International åben projektkonkurrence for Pladsen ved Vartov - Vinderforslag

03-11-2009

Sagsnr.
2009-151623

Vinderforslaget - forslag 18/23107

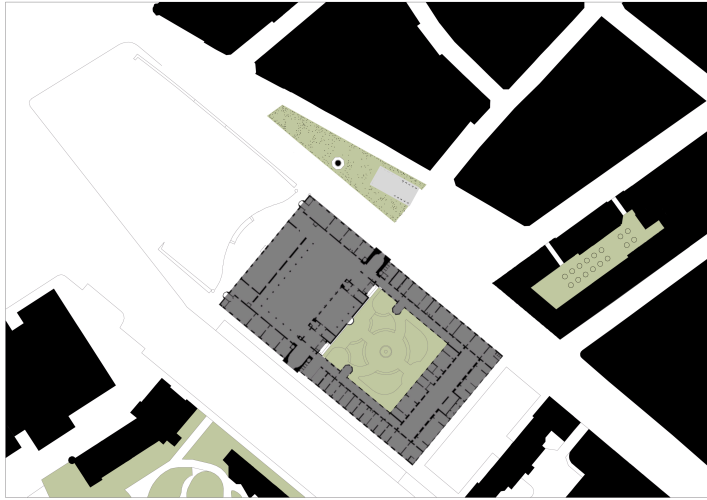
I den tætte lund omkring Lurblæserne skabes en helt anderledes rumlighed, hvori der placeres en ny offentlig bygning. En høj pavillon i træ, med et højt og langt udhængende tag, der hviler på lette søjler af træ, der referer til den omgivende lunds stammer. Pavillonen bliver et samlende beskyttet sted for møder og arrangementer, den bliver turist-information, samt kommer til at fungere som ressource ved store arrangement på Rådhuspladsen. Her findes også elevator til den underjordiske cykelparkering. Det bør dog overvejes om denne placeres bedre nærmere strøget, hvor behovet skønnes at være stort.

krydser Vester Voldgade, hvilket dog ikke vurderes at kunne fungere efter hensigten. Derfor vil det være nødvendigt og muligt at bearbejde trafikafviklingen yderligere i den videre proces.

Det foreslås, at pladsen anlægges i granit som af dommerne anses som en smuk og funktionel løsning. Grusbelægningen under træerne er en løsning, der vurderes værende mere problematisk, og som skal undersøges nærmere i den videre proces.
